Pakiet odpowiedzi nr 10.

Gdańsk, dnia 01.02.2021

Dot. postępowania o udzielenie zamówienia publicznego pn.: **Budowa budynku Centrum Ekoinnowacji wraz z wyposażeniem i zagospodarowaniem terenu w ramach realizacji projektu "Budowa w Gdańsku Centrum Ekoinnowacji Politechniki Gdańskiej"**.

**Pytanie 210.**

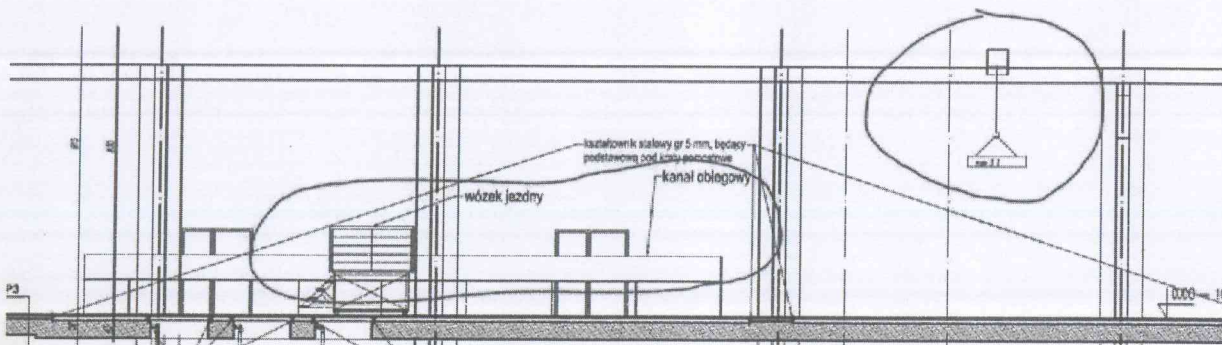
Czy konstrukcja suwnicy oraz kanał obiegowy z wózkiem jezdny są poza zakresem przetargu?

Konstrukcja suwnicy oraz wózek jezdny do obsługi kanału obiegowego są w zakresie postępowania przetargowego. Kanał obiegowy opisano w odpowiedzi do pytania nr 97.

**Pytanie 214.**

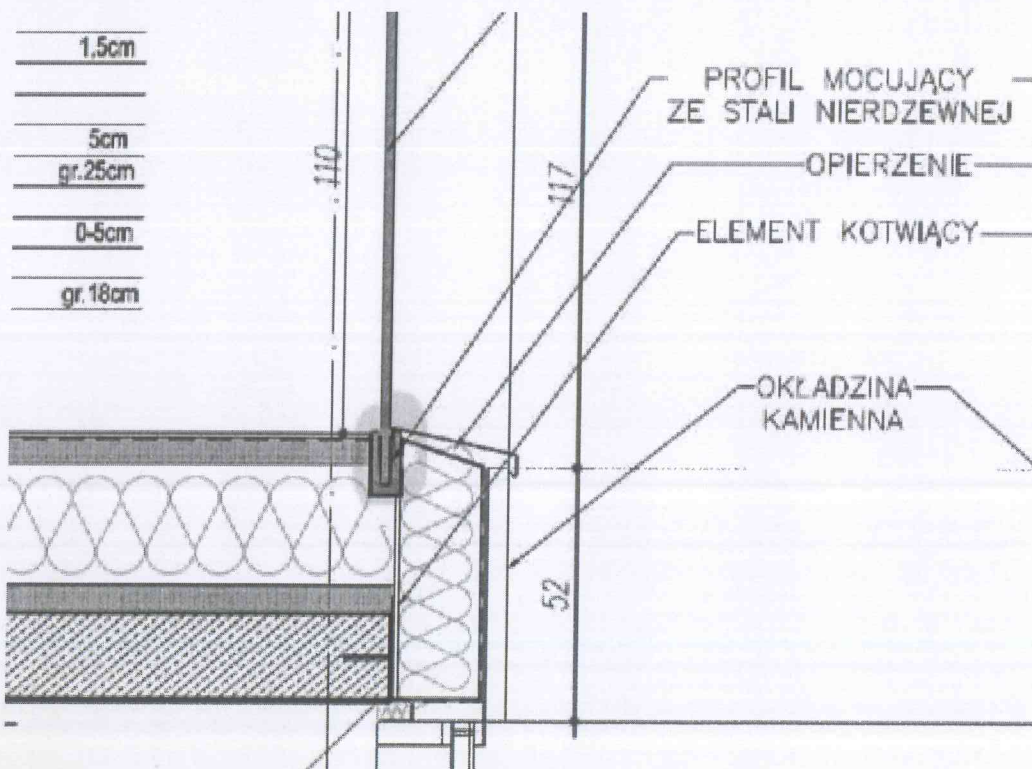
Czy profile mocujące balustrady zewnętrzne, których dolna część jest ukryta w warstwach musi być wykonane ze stali nierdzewnej Czy zamiennie może być z aluminium.

Patrz odpowiedź na pytanie 212.

**Pytanie 216.**

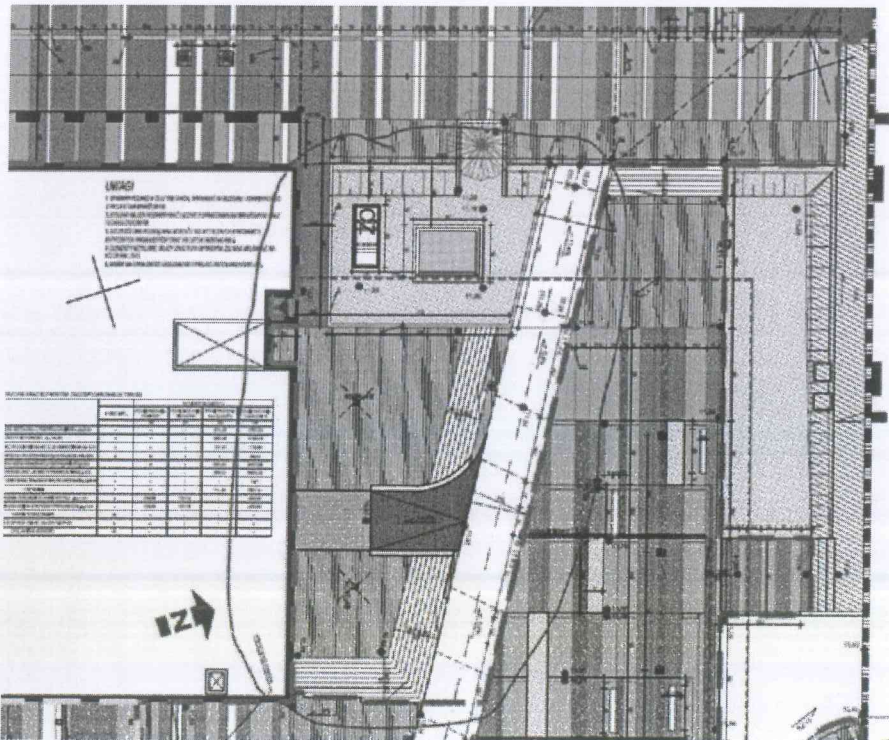
W zakres części 1 wchodzi obszar terenu nad projektowanym garażem podziemnym wykonywanym w kolejnych etapach.

Czy zakres oferty prac drogowych również ma obejmować ten zakres?

Tak. Roboty drogowe i zagospodarowanie terenu nad projektowanym garażem podziemnym należy wykonać wzdłuż niebieskiej linii oznaczonej na projekcie architektonicznym (Rys. nr 1: Plansza podstawowa - sytuacja) oraz drogowym (Rys. nr 6.1 D Plan ułożenia nawierzchni – Plac 1). Odpowiedzi udzielono w pytaniu nr 27.

**Pytanie 227.**

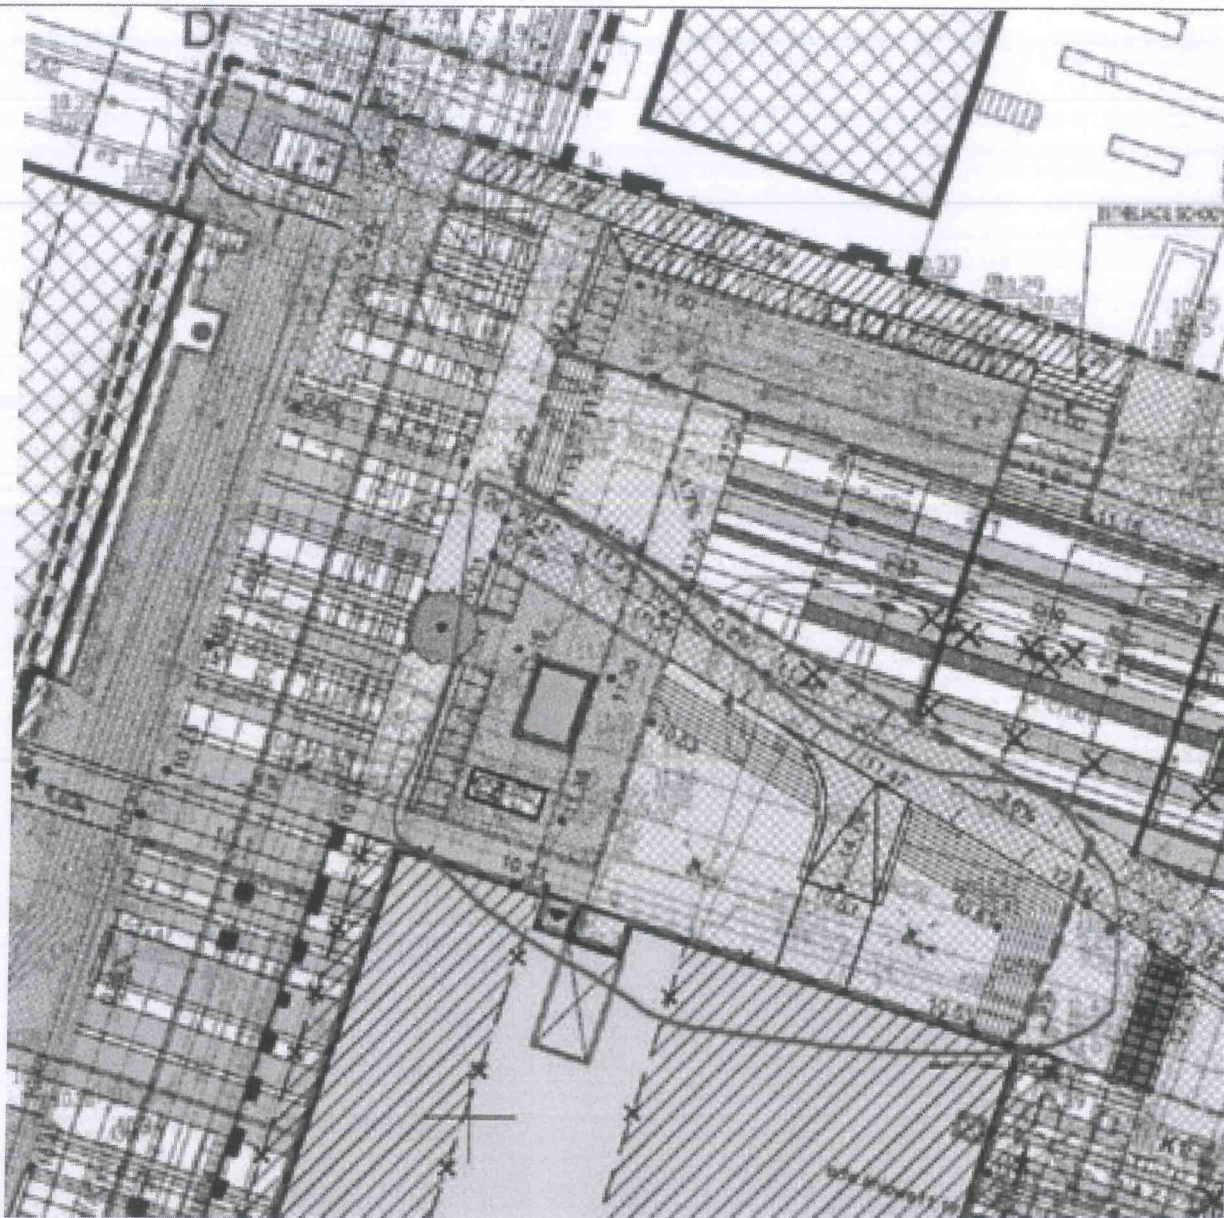
Według dokumentacji garaż podziemny w osiach 1-8 jest do wykonania w Etapie 2, natomiast elementy w terenie (np. zjazd do laboratorium kruszyw, schody) w obrysie tej części podziemia pokazano jako Etap 1. (rys.1 „plansza podstawowa sytuacja”). Prosimy o wyjaśnienie nieścisłości.

Odpowiedzi udzielono w pytaniu nr 216.

**Pytanie 265.**

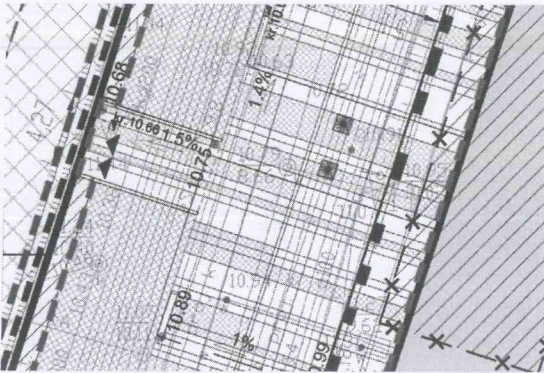
PZT. Prosimy o informacje, czy w zakresie zamówienia jest wykonanie murków oporowych wjazdu do budynku Wydziału Mechanicznego. W przypadku potwierdzenia prosimy o dokładniejszą informację na temat murków - przynajmniej podstawowe wymiary, technologię wykonania. Poniżej fragment rysunku "1. Plansza podstawowa - projekt zagospodarowania terenu", zawierający omawiane murki.

Murki oporowe wjazdów do budynku Wydziału Mechanicznego są w zakresie postępowania przetargowego.
